**CONSTANCIA DE NOTIFICACIÓN MEDIANTE PUBLICACIÓN DE
AVISO**

- ANLA – RESOLUCIÓN N° 001942 (23 JUL. 2026)

“Por la cual se decide una solicitud de modificación de licencia ambiental y se toman otras determinaciones”

- Mediante Auto 235 del 23 de enero de 2024, esta Autoridad Nacional levantó la suspensión de los términos del trámite administrativo de modificación de la licencia ambiental para el proyecto “UPME 03-2010 SUBESTACIÓN CHIVOR II Y NORTE

Figura. Área de influencia definitiva del proyecto

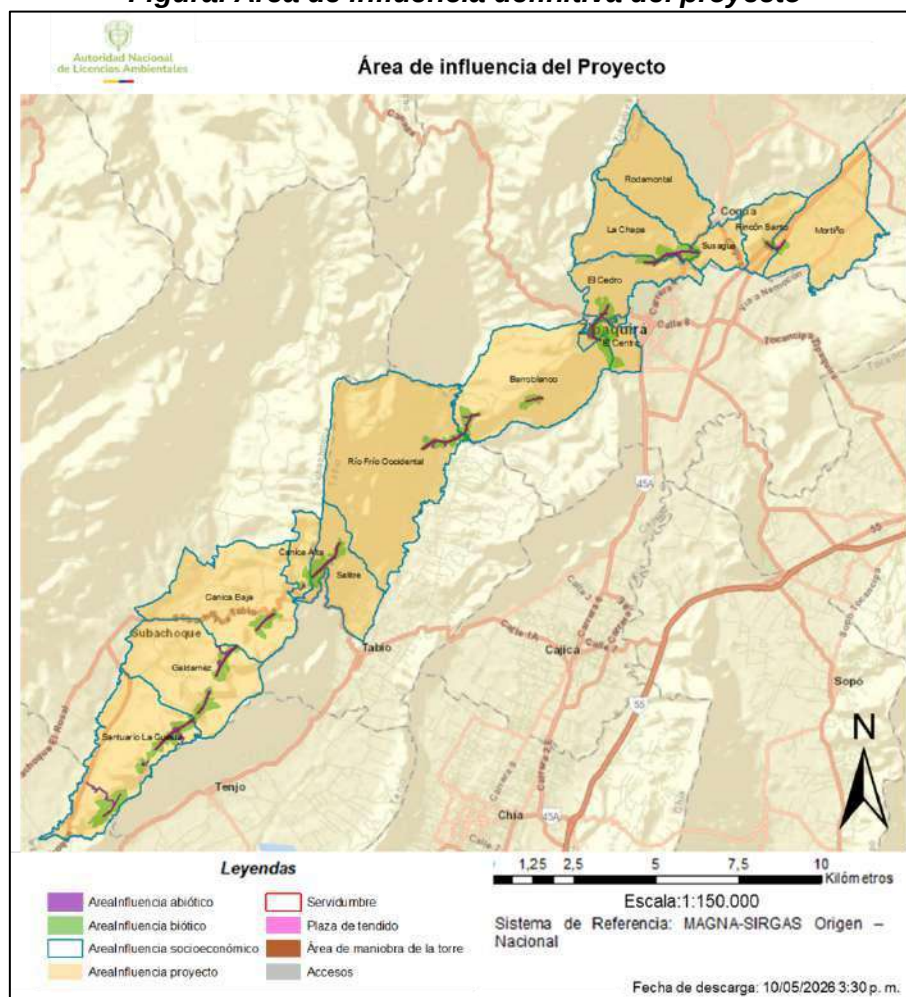
Así las cosas, el Equipo Evaluador Ambiental considera que la delimitación en cada medio y componentes cumplió con lo establecido en los Términos de Referencia para la Elaboración del Estudio de Impacto Ambiental -EIA- para Proyectos de Sistemas de Transmisión de Energía Eléctrica - TdR-17 de 2018 y la Metodología General para la Elaboración y Presentación de Estudios Ambientales - MGEPEA de 2018, por consiguiente, su definición se basó a partir de la valoración de los impactos y su trascendencia, determinando un área con extensión de 13.664,76 ha, la cual se presenta en la siguiente figura:

Figura. Zonificación de manejo ambiental del proyecto “UPME 03- 2010 Subestación Chivor II y Norte 230 KV y Líneas de Transmisión Asociadas”

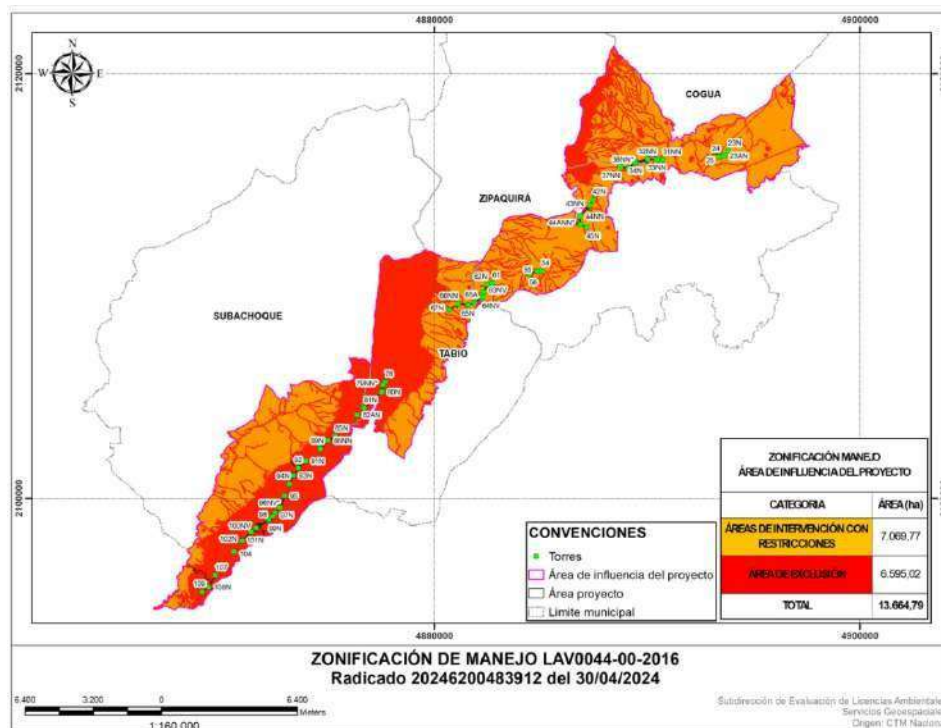
2010 Subestación Chivor II y Norte 230 KV y Líneas de Transmisión Asociadas”, de acuerdo con las consideraciones del Equipo Evaluador Ambiental, aclarando que, en razón a la suma de máximos de cada uno de los medios, las áreas sin restricción no quedan cartografiadas, y solo se presentan dos (2) categorías, Áreas de Exclusión y Áreas de Intervención con Restricción.
